## PROGETTO DI RIQUALIFICAZIONE AMBIENTALE E AMPLIAMENTO ATTIVITA'

PROCEDURA SPORTELLO UNICO ATTIVITA' PRODUTTIVA - S.U.A.P. Ai sensi dell'art. n°8 del D.P.R. n° 160 – 07.09.2010

Analisi progettuale

### **ALTERNATIVA PROGETTUALE "B"**

Figura 1 – particolare della tavola con evidenziata la sezione di terreno da rimuovere

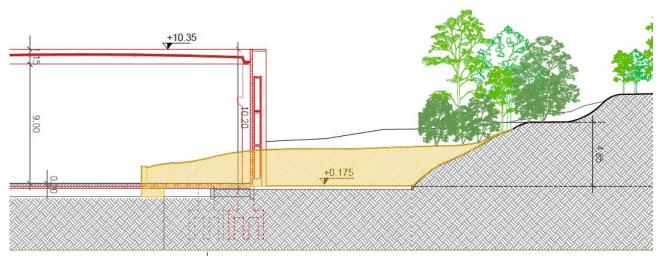
A carico dell'ipotesi "B", resta da verificare la fattibilità dell'ampliamento laterale verso il versante ad occupazione della fascia che, nel caso dell'ipotesi "A", sarebbe stata riqualificata con arbusti e di cui rimarrebbe una piccola porzione. Sembra necessario mettere in conto alcune misurazioni di aree e quote valutando anche un eventuale rimodellamento della base del versante e seguente stabilizzazione con interventi di ingegneria naturalistica.

Nella tavola integrativa "SEZIONE AMBIENTALE B- B 28.06.2016" viene messa in evidenza la sezione dello stato di fatto e dell'ampliamento mostrando come l'avanzamento verso il versante sia limitato a 20 metri circa e la profondità dello strato di terreno coinvolto non superi i tre metri, interessando in massima parte aree già rimaneggiate a seguito del precedente ampliamento.

La superficie a ridosso dello stabilimento, per almeno 12 - 15 metri, è sostanzialmente incolta, con vegetazione erbacea spontanea, rovi, rari arbusti e giovani piantine; consta di una scarpata di circa 5 metri a ridosso del piazzale e di un ripiano di altri 8 – 10 metri, entrambi realizzati con terra di riporto, per un'altezza complessiva variabile tra 2,5 e 3 metri.

L'ampliamento verso il versante morenico è senz'altro fattibile eventualmente con alcuni accorgimenti per rispettare le piante di grande dimensione poste in prossimità del limite di ampliamento (a circa 20 metri del muretto attuale).

Sono infatti presenti 2 ciliegi (Prunus avium) e 4 querce (Quercus robur) che, nei limiti del possibile, dovrebbero essere salvaguardati, alzando in loro corrispondenza il profilo del muretto di contenimento in modo da ridurre la scarpata e lasciare il terreno a ridosso delle piante nelle condizioni attuali.
